質 疑 ・ 回 答 書

平成30年10月30日

件　名　　富田林小学校フェンス設置工事

⑤’標準図

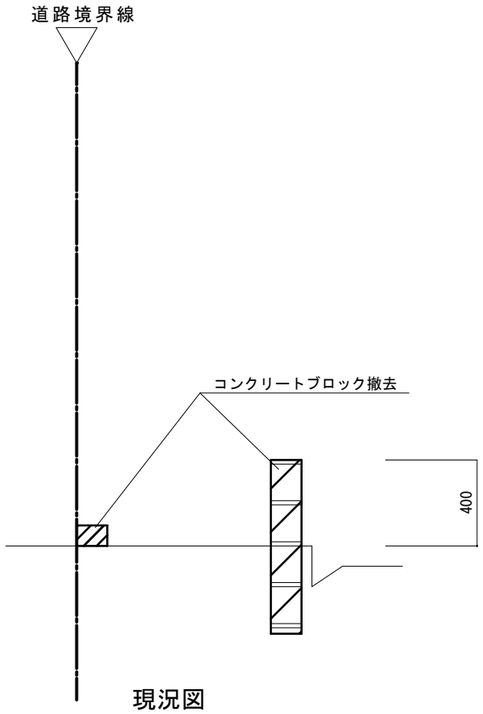
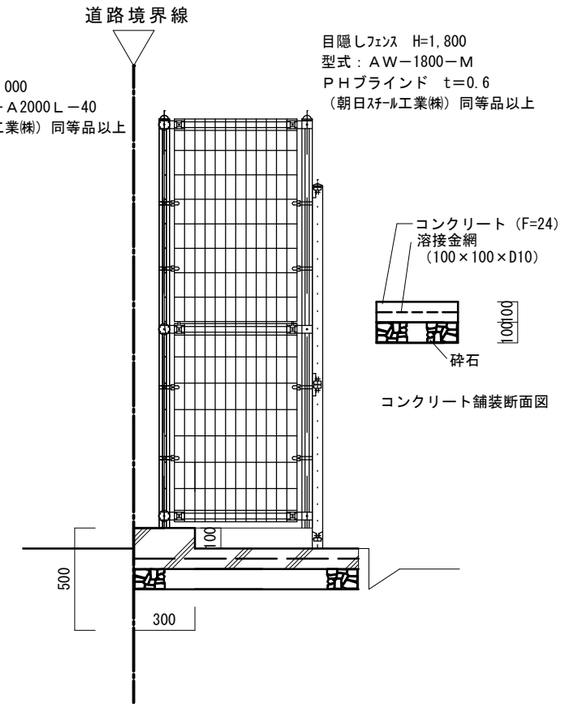
7	ｺﾝｸﾘｰﾄ工作物の撤去・新設で、掘削作業の際の山留工事の予算は、市役所積算で計上されているのでしょうか? また、計上されている場合の工法をご教授ください。	オープンカット工法にて設計をしております。
8	番号⑤で、道路面、ﾌﾟｰﾙ面共ｺﾝｸﾘｰﾄﾌﾞﾛｯｸを撤去後、その面の新設ﾌｪﾝｽ基礎ﾌﾞﾛｯｸを設置した後の、基礎ﾌﾞﾛｯｸ間の土間の仕舞は、どのように処理すればよいでしょうか? 図示をお願いします。	別図のとおりです。
9	⑥標準図の、ｺﾝｸﾘｰﾄ工作物新設附近に、土中に埋もれ隠れている、機能を果たしていないU字溝が有りますが、ｺﾝｸﾘｰﾄ工作物新設後、そのU字溝の復旧は、図に記載もない為、不要と考えています。 よろしいですか?	よろしいです。
10	工事範囲中で、現在伐採されている樹木の、存置されている切株の撤去、抜根は本工事範囲でしょうか? その場合、市役所積算で計上されているのでしょうか? 数量をご教授ください。	本工事の範囲内です。現在伐採されている樹木の伐根は1箇所です。
11	④標準図の増し打ちｺﾝｸﾘｰﾄは、ﾌｪﾝｽ柱を既設L型擁壁に固定して、根巻ｺﾝｸﾘｰﾄ的に打設するのでしょうか? 本図では詳細が分かりませんので図示をお願いします。	ご見解のとおりです。別図のとおりです。
12	既設桝等の工作物と、新設ｺﾝｸﾘｰﾄ工作物が交錯する場合、どちらを優先させればよいですか? ご教授ください。	現場にて協議を行い決定しますが、原則、既設桝等の工作物を優先と考えます。
